Landeshauptstadt München, Referat für Stadtplanung und Bauordnung
Blumenstr. 28 b, 80331 München

BA-Antrag 14-20 / B 07288 „Verkehrskonzept im südlichen Lehel nach Beendigung der Baustelle Steinsdorfstr. 10 neu ordnen“

Verkehrsführung zwischen Thiersch- und Steinsdorfstraße vor Baustelle

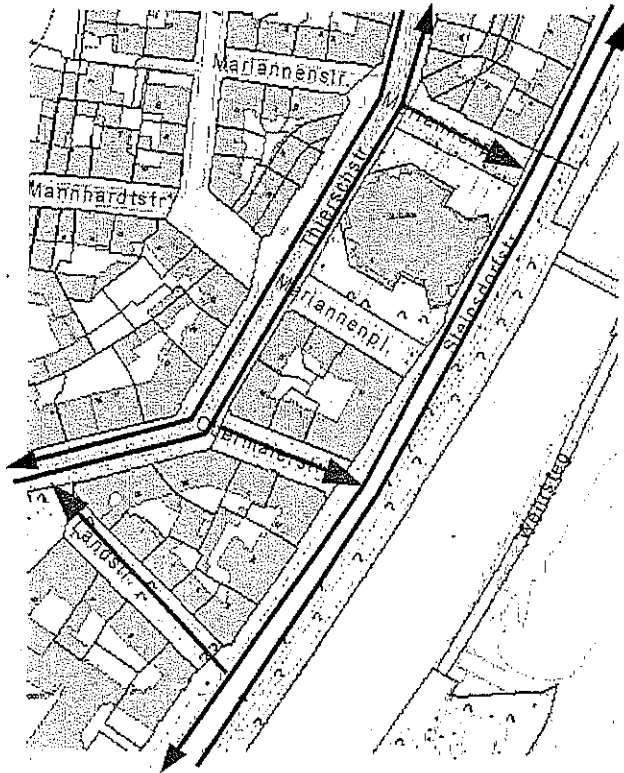
Aufgrund einer Baustelle ist die Verkehrssituation zur Zeit geändert. Die Obermaierstraße ist gesperrt. Um eine Alternative für die Buslinie zu schaffen, ist in der Ländstraße eine Einbahnregelung Richtung Thierschstraße eingerichtet. Um eine Ausfahrt aus dem Viertel zu ermöglichen, ist die nördliche Fahrbahn des Mariannenplatzes aktuell Einbahnstraße Richtung Steinsdorfstraße.

Durch eine verringerte Leistungsfähigkeit der Steinsdorfstraße und der Ludwigsbrücken im Rahmen der Umgestaltung des innerstädtischen Isarraums wird Ausweichverkehr von der Steinsdorfstraße durch das südliche Lehel auf die Thierschstraße befürchtet. Um diese Verkehrsverlagerung zu minimieren, sollen die Straßen des südlichen Lehels betrachtet und ggf. in ihrer Funktion geändert werden. Im Bereich der Lukaskirche ist eine einspurige Führung der Steinsdorfstraße Richtung Süden als Verkehrsversuch geplant.

Vom Bezirksausschuss beantragte
Verkehrsführung zwischen Thiersch- und
Steinsdorfstraße

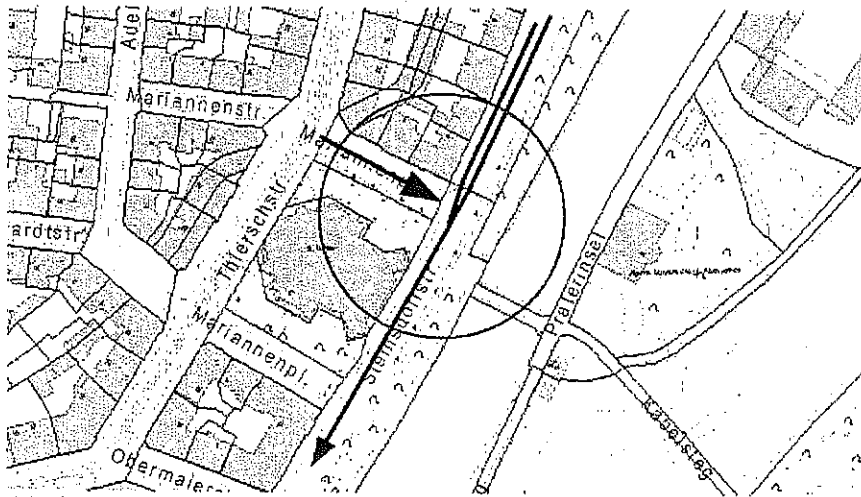
Nach Antrag des Bezirksausschusses soll zukünftig die Ländstraße als Einbahnstraße Richtung Westen und die Obermaierstraße und der Mariannenplatz als Einbahnstraßen Richtung Osten fungieren.

Bei einer Fahrspurreduktion in der Steinsdorfstraße wäre die Ausfahrt aus der Fahrbahn des Mariannenplatzes statt auf zwei nur auf einer Fahrspur in der Steinsdorfstraße möglich. Es stünde, anstelle von regulär zwei Spuren, nur eine Spur auf der Steinsdorfstraße zur Verfügung, auf der sich der Verkehr verteilen kann.

Auch wird der auf der Steinsdorfstraße fahrende Verkehr von bisher zwei Spuren auf eine Spur verengt. Der Verkehr muss sich auf der Hälfte der bisherigen Verkehrsfläche verteilen. Dadurch entstehen voraussichtlich weniger Verkehrs-/Fahrzeuglücken, in die der aus dem Mariannenplatz kommende Verkehr einfädeln könnte. Die "Leistungsfähigkeit" der Ausfahrtssituation würde sich an dieser Stelle verschlechtern.

Ggf. auftretende Rückstauungen in den Mariannenplatz könnten sich bis zur oder sogar auf die Thierschstraße erstrecken. Hier verkehrt die Tramlinie 16, deren Verkehrsfluss nicht behindert werden soll.

Die Fahrspur am Mariannenplatz sollte deshalb, wie in der grundsätzlichen, nicht baustellenbedingten Regelung vorgesehen, als Einbahnstraße Richtung Westen eingerichtet bleiben.

Ländstraße - Konfliktbereich abbiegender Bus

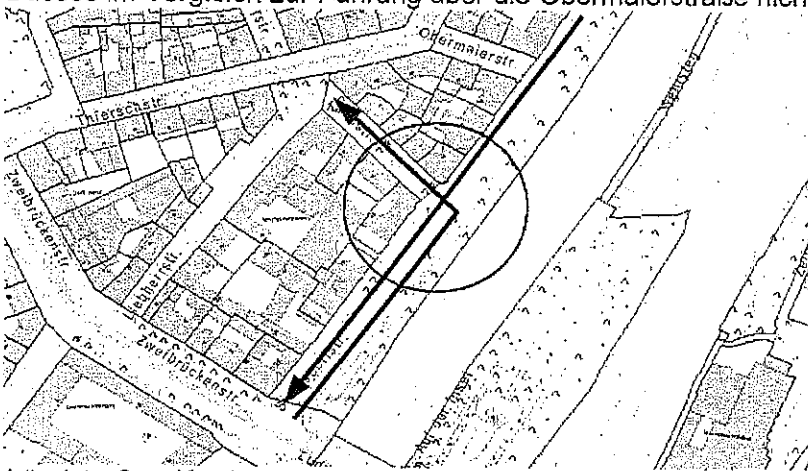
In der Steinsdorfstraße besteht in der Spitzenstunde ein Rückstau von ca. 250 – 300 m, etwa bis zur Obermaierstraße. Durch die vorgeschlagene Änderung des Busführung würde der Linienbus deutlich weiter südlich links aus der Steinsdorfstraße abbiegen. Die Kreuzung mit der Ländstraße ist in Spitzenstunden regelmäßig überstaut, so dass ein zügiges Abbiegen des Busses im Vergleich zur Führung über die Obermaierstraße nicht gewährleistet werden kann.

Die Führung des Busses in der Ländstraße würde die Einrichtung einer Einbahnstraße in der Ländstraße Richtung Thierschstraße bedeuten. Auf Grund der geringen Straßenbreite wäre eine gegenläufige Führung des Radverkehrs in der Ländstraße nur möglich, wenn einseitig alle 15 Parkplätze entfallen. Auch dann würde es durch die bestehenden Bäume Engstellen für die Begegnung Bus, Rad geben.

Die vorgeschlagene Änderung der Verkehrsführung würden eine Verschlechterung für den Busverkehr bedeuten. Des Weiteren würde sich entweder die Durchlässigkeit für den Radverkehr oder die angespannte Parkplatzsituation im Viertel verschlechtern.

Aus Sicht der Verkehrsplanung überwiegen bei einer Einrichtung von Einbahnstraßen in der Länd- und Obermaierstraße die Nachteile, v.a. für Radverkehr, Busverkehr und Umwegfahrten, den Vorteil von weniger Durchgangsverkehr in der Obermaierstraße deutlich. Die Einrichtung von Einbahnstraßen wird deshalb abgelehnt.
